Date : 27.03.2018  
Révision : 00  
Réf : 2017.18 – NT09  
Rédacteur : C. HAUSS ingénieur INSA, gérant  
Vérificateur : CV  
Approbateur : CH  
Destinataires : [philippe.laborda@icade.fr](mailto:philippe.laborda@icade.fr)  
Copies : néant

## **INTERPRETATION DES RESULTATS DE SONDAGES EN PLANCHER HAUT DE L'ETAGE TECHNIQUE**

Fig 1 : Cartographie des profondeurs d'altération, selon relevés disponibles (axes rouges : repérage des éprouvettes par le LERM)

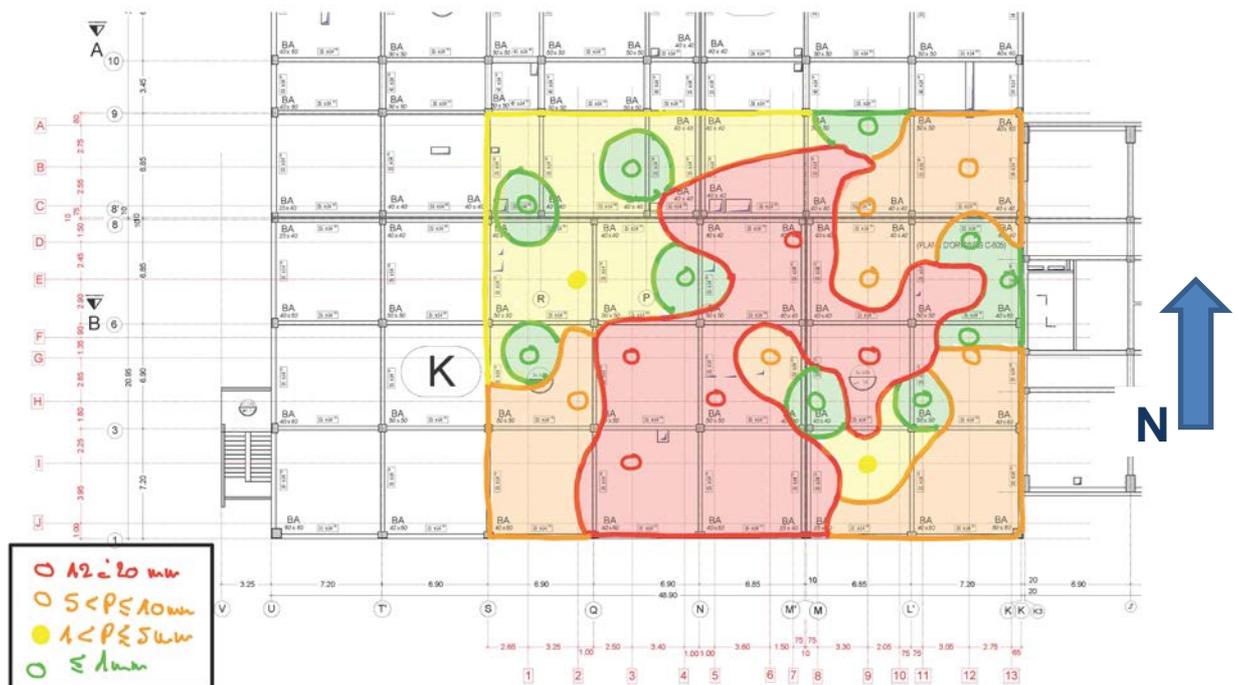
- On observe en figure 1 une situation plus complexe que dans les prospectives précédentes : la zone la plus altérée est très irrégulière, avec présence d'îlots non altérés en interférence avec elle ;
- Une altération d'au plus 20 mm a pu être mesurée, ce qui se situe entre les classes de dommages 2 et 3, sans toutefois atteindre la classe 3. Ces degrés sont définis par le cahier technique n°62 des méthodes d'essais des Laboratoires des Ponts et Chaussées, de décembre 2005, édité par l'IFFSTAR (anciennement LCPC, Laboratoire Central des Ponts et Chaussées) ;
- La frange de béton ainsi altérée est inopérante pour la transmission des efforts internes d'adhérence entre béton et armatures ;
- Il ne reste donc aux endroits les plus altérés, qu'une mince frange de 10 à 15 mm de béton d'enrobage efficace des aciers, apte à la transmission des efforts ;

- **LABCO doit toutefois confirmer par écrit que cette profondeur d'altération est bien le maximum, et que le défaut de résultats en de nombreux points n'est pas consécutif à une altération telle qu'elle a engendré une impossibilité de procéder à la mesure ;**
- En l'absence de rapport interprétatif des résultats émis par LABCO, nous ne savons pas dans quelle mesure la résistance des bétons pourrait être corrélée aux dommages consécutifs à l'incendie. Les valeurs mesurées ne présentent pas de caractère catastrophique, et restent autant compatibles avec une dégradation de surface de l'éprouvette due à l'élévation de température, qu'avec une sous-résistance du béton à la construction.

Une autre incertitude réside dans la proximité de mesures de profondeur d'altération très variables, comme en témoigne la figure 1.

Fig 3 : Hiérarchisation des caractéristiques des bétons, selon relevés disponibles, avec tracé des anciennes zones selon NT02 (axes rouges : repérage des éprouvettes par le LERM)

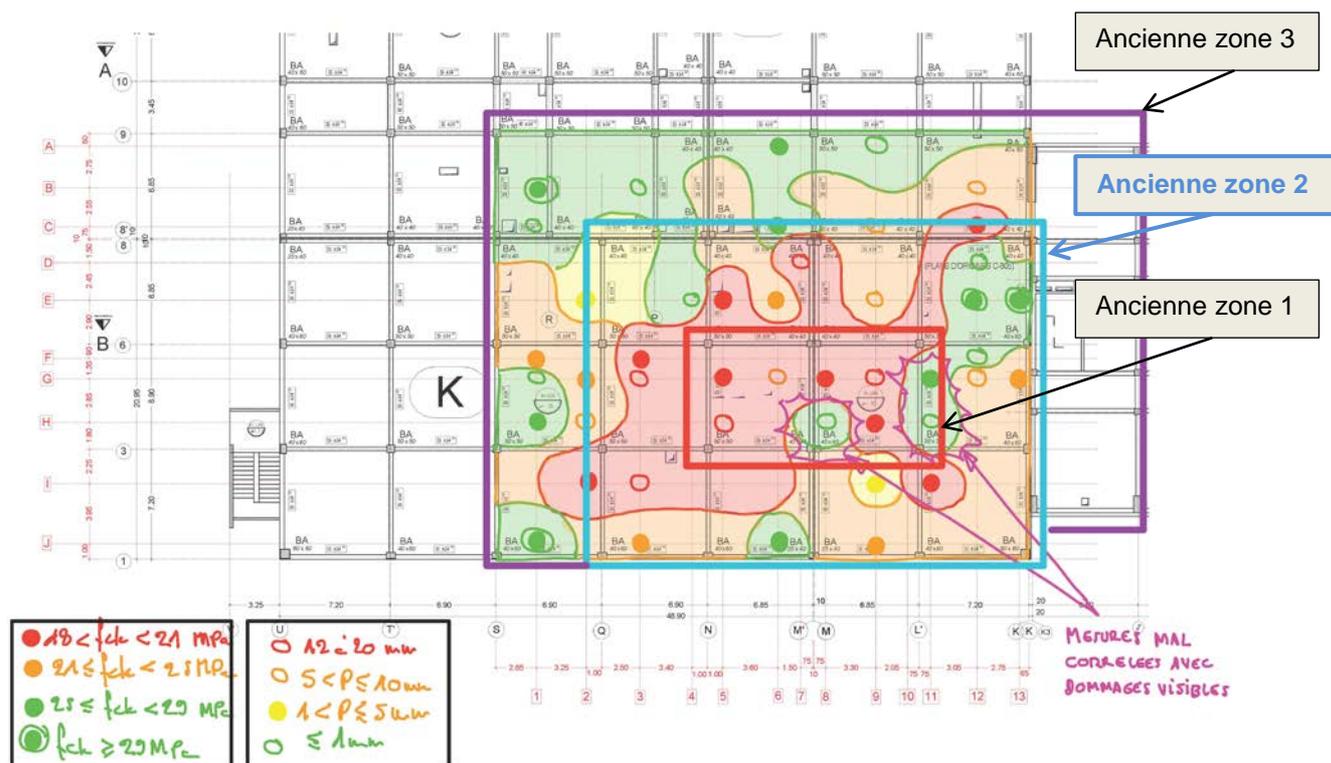
On observe que le béton à la fois le plus dégradé par l'incendie et le moins résistant, dessine les contours d'une zone irrégulière, mais grossièrement circonscrite dans la zone 2 de notre note technique n°02.

Ces dégradations, qui restent en deçà de la classe 3 du LCP, couplées à des résistances relativement modestes ne mettent pas la dalle de plancher haut en péril immédiat, à condition toutefois de ne pas les charger, et de procéder dans les mois à venir aux réparations qui s'imposent.

**Dans l'immédiat nous préconisons d'abandonner les définitions de zones de la NT02 qui étaient provisoires. Une nouvelle définition de zones pourra être faite après analyse des prélèvements en poutres et poteaux actuellement en cours. Dans l'attente, il faut considérer que l'ensemble de l'ancienne zone 2 pourra être le siège de travaux de réparations, et éventuellement de reprise de descentes de charges, si les poteaux et poutres s'avèrent endommagés. Si des reprises de descente**

**de charges s'avèrent nécessaires, elles pourront affecter toute surface à l'aplomb de la zone 2 dans les niveaux inférieurs.**
